Изменение № 1 ГОСТ 9246—2013 Тележки двухосные трехэлементные грузовых вагонов железных дорог колеи 1520 мм. Общие технические условия

Принято Межгосударственным советом по стандартизации, метрологии и сертификации (протокол № 104-П от 12.12.2017)

Рисунок Б.1».

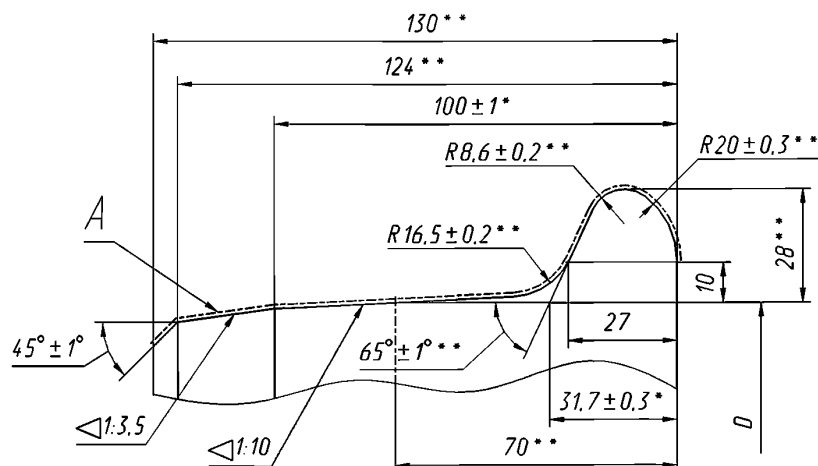
Стандарт дополнить приложением Б:

«Приложение Б
(рекомендуемое)

Профиль колеса с толщиной гребня 27 мм

* Размеры обеспечить инструментом.

** Размеры для справок.

D — диаметр колеса по кругу катания
